# RAPPORT D'ENQUÊTE PUBLIQUE

**SUR LE PROJET PORTE PAR ENGIE GREEN D'IMPLANTATION  
D'UNE CENTRALE PHOTOVOLTAÏQUE AU SOL SUR L'ANCIEN  
CENTRE D'ENFOUISSEMENT TECHNIQUE DE BRIGNAIS (69)**

Mémoire en réponse  
aux observations du  
procès-verbal de  
synthèse relatif à  
l'enquête publique pour  
le projet de centrale  
Photovoltaïque de  
BRIGNAIS (69)

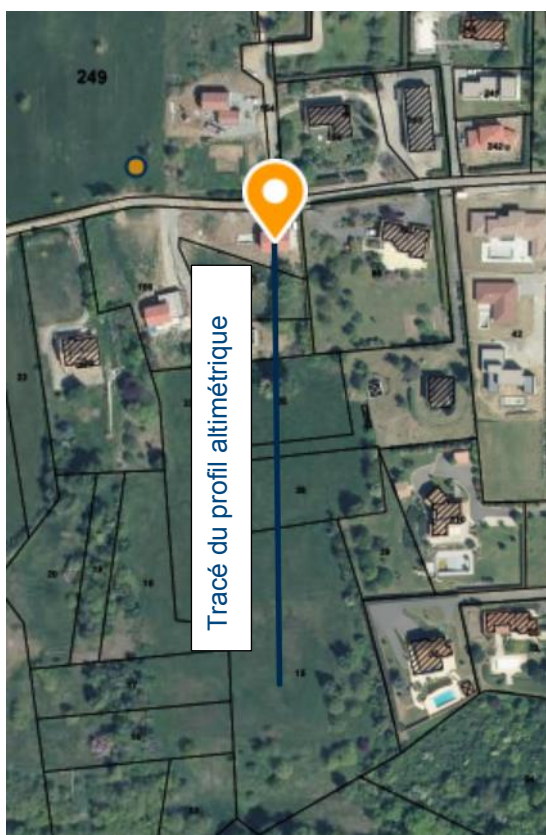
Concernant la vue directe sur les modules photovoltaïques, le sujet a bien été traité cf. chapitre 7.4.8 du dossier d'étude d'impact + Annexe 5. Dans ce dossier, est réalisé un état initial du contexte paysager ainsi qu'un relevé des points de visibilité et co-visibilité de la future installation. L'étude de diagnostic conclue à une co-visibilité importante et un enjeu fort pour les habitations riveraines. Fort de ce constat, pour atténuer l'incidence du projet, une haie bocagère de 310 mètres de long d'une épaisseur de 3,0 à 4,0 m sera plantée en limite nord est du projet. Cette mesure est indiquée au chapitre 8.4.6 de l'étude d'impact et ENGIE PV BRIGNAIS s'engage à la réaliser dès la fin des travaux d'installation de la centrale. Ces travaux de plantations seront assurés par une entreprise spécialisée et les essences choisies seront en accord avec la climatologie et pédologie du sol afin d'en assurer un bon développement. Pour évaluer l'efficacité de cette mesure, un photomontage après travaux et après plantations est réalisé depuis un point extérieur de l'installation situé à l'angle nord-est (point n°3) représentatif de l'impact visuel global des riverains. Son emplacement est présenté sur la figure 112 de l'étude d'impact et les photomontages associés aux figures 120, 121 et 122 de l'étude d'impact.

Cependant au vu du nombre de questions sur le sujet de la part des riverains nous avons réalisé 2 photomontages supplémentaires depuis une maison à l'Est et depuis une maison au Nord du projet (coté déchet inerte) et proposons d'augmenter les mesures sur le sujet.

- Limiter la hauteur finale des tables à moins de 3m (environ 2,9m) ;
- Densifier les haies au nord pour obtenir un cache visuel complet sous 3 ans au lieu de 5 ans ;
- Enlever les 3 tables qui mordent sur la zone « espaces verts ».

Nous avons réalisé un photomontage supplémentaire avec la photo transmise par M. Morel depuis la fenêtre de l'étage de la maison (car depuis le RDC il n'aura aucun visuel avec la centrale

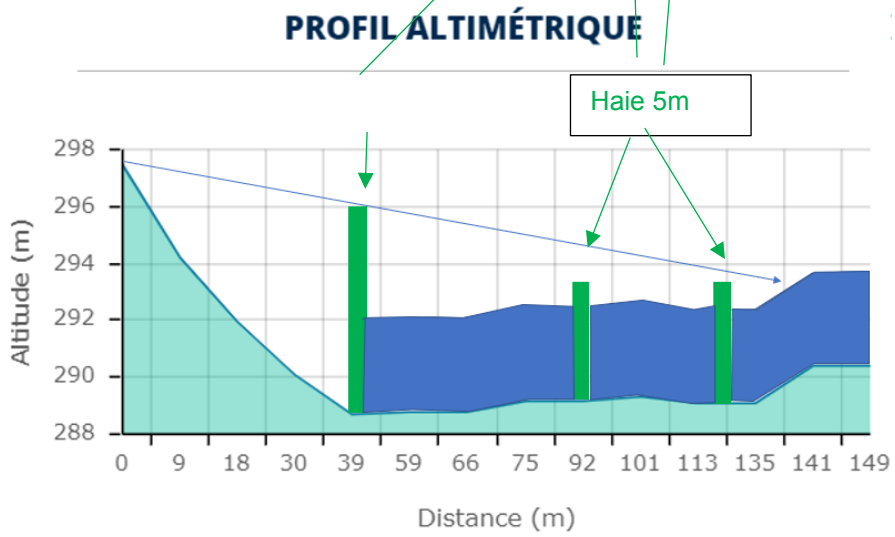
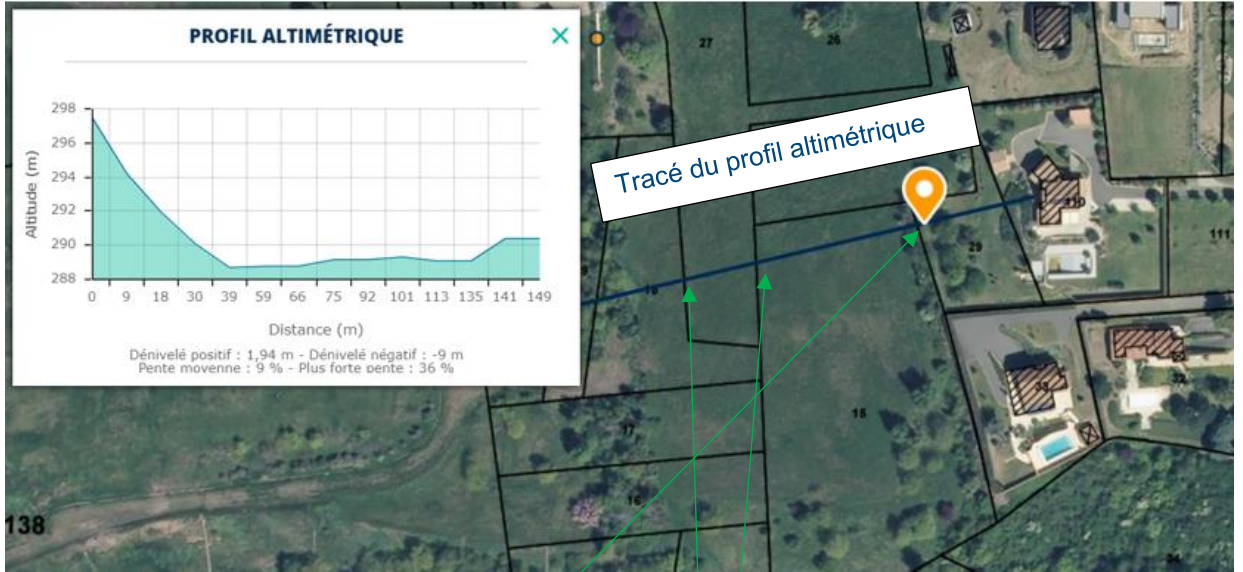
Ne pouvant pas réaliser de photomontages depuis la maison de la parcelle BT110 vous trouverez ci-dessous la même analyse sous 2 angles différents. La vue sur le haut des tables ne sera pas possible à moins de 135m.

Nous aurons à l'Est une haie de 7m pour les maisons en hauteur parcelles BT110 et BT33, et une haie de 5m pour les maisons au Nord

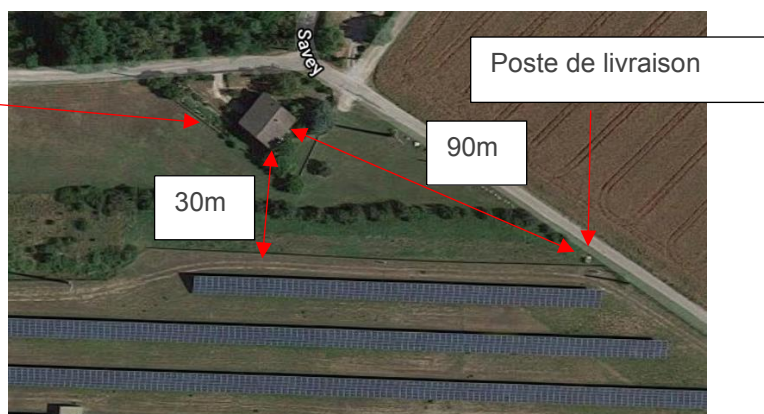
Par rapport à l'inquiétude du bruit occasionné par le vent dans les structures proches des maisons, nous souhaitons indiquer que l'écran végétal proposé permettra également d'atténuer la vitesse du vent du nord dans l'installation en plus de cache visuel.

Pour le vent fort venant du sud, les tables vont être abaissées entre 70/80cm du sol au lieu 1m et feront face directement au vent. Nous savons que le vent est beaucoup moins important dès lors que l'on se rapproche du sol et le vent glissera sur les modules qui feront face au vent avec un profilé aérodynamique adéquate. Tous les éléments techniques au niveau des tables sont attachés donc il n'y a pas de risque de voir taper un câble métallique sur les structures qui pourrait faire du bruit. De plus tous les câbles ont une gaine de protection plastique anti UV et sont attachés le long des structures. Sur ce sujet ENGIE GREEN qui a réalisé plus de 1GW de centrales solaires en France n'a jamais eu de plaintes de cet ordre. Nous avons d'ailleurs un projet réalisé depuis plusieurs années très proche des maisons (environ 30m derrière la centrale photovoltaïque) que nous pouvons vous proposer de visiter de manière à pouvoir apprécier l'incidence sonore de l'installation mais également les effets sonores du vent dans l'installation. Le propriétaire le plus proche confirme qu'il n'entend aucun bruit si ce n'est le bruit des moutons lorsqu'ils viennent sur le parc (le parc se situe proche de Romans sur Isère / Valence donc assez venté).

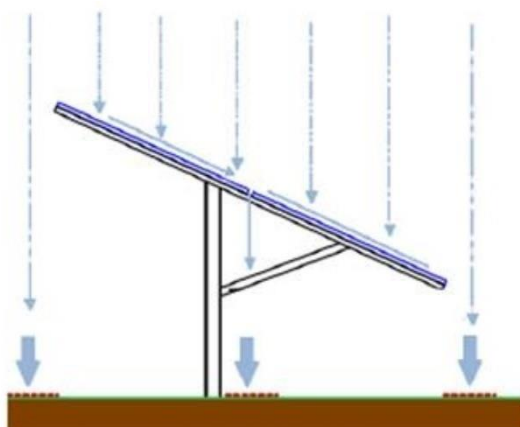
Le ruissellement des eaux sur les tables peut générer au point bas un effet de concentration donnant des écoulements linéaires plus intenses capables de générer au sol des rigoles ou ravines.

Tout d'abord nous rappelons que la surface totale au sol des panneaux représente environ 22% de la surface du dôme, ce qui a pour effet une transparence aux pluies de 88% (p170 du dossier d'étude d'impact). Seules 22% de la pluviométrie sera donc interceptée par les panneaux.

Pour limiter autant que possible cet effet de concentration des eaux pluviales, une double fragmentation de l'installation est réalisée. En premier niveau, sur l'emprise générale de la centrale puis au niveau de chacune des tables.

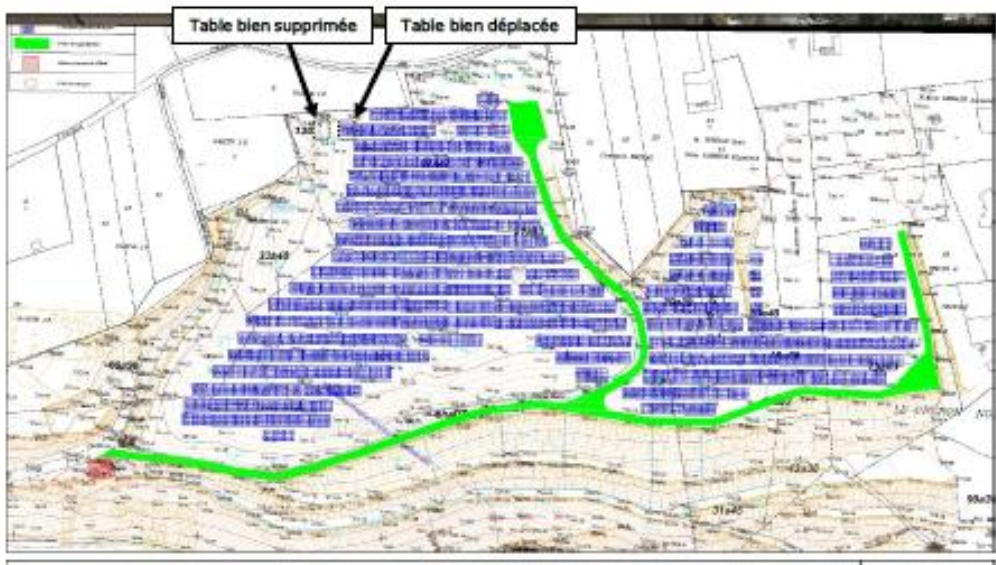
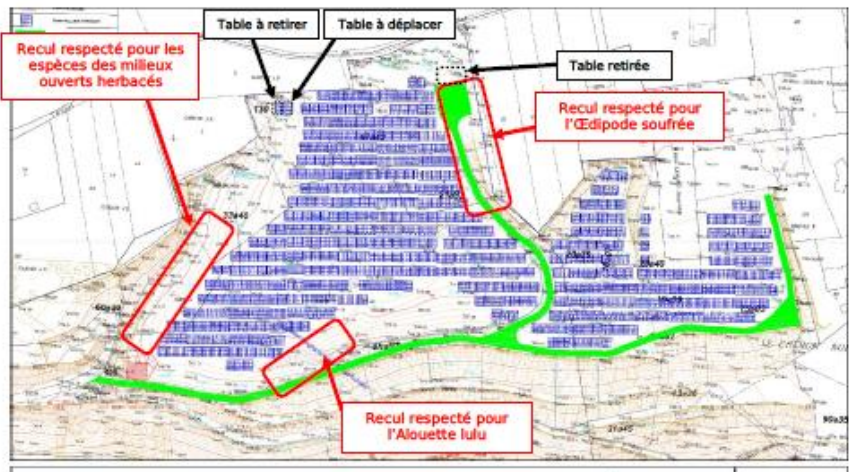
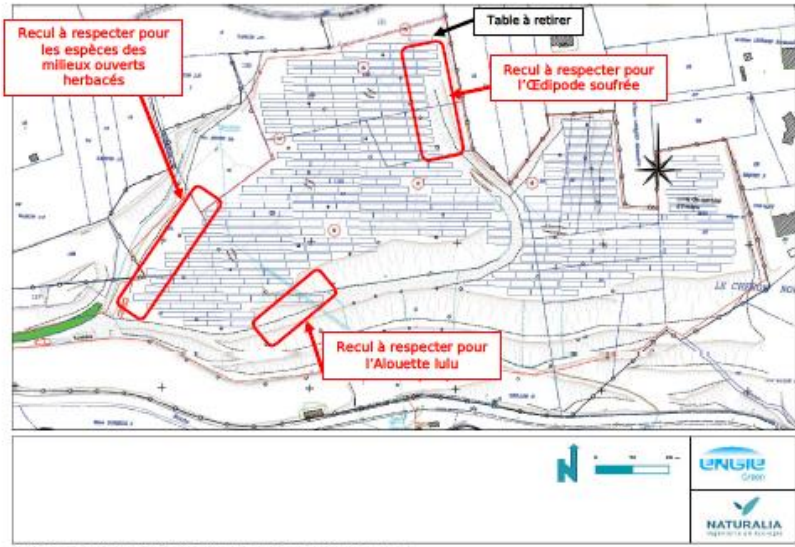
2.1 L'insertion paysagère coté riverains est peu présentée dans le dossier. C'est un impact majeur du projet. Il semble nécessaire de la compléter.

Nous avons réalisé deux photomontages supplémentaires que vous trouverez en annexe, et vous invitons à trouver nos compléments relatifs à l'insertion paysagère dans le paragraphe 1.1.
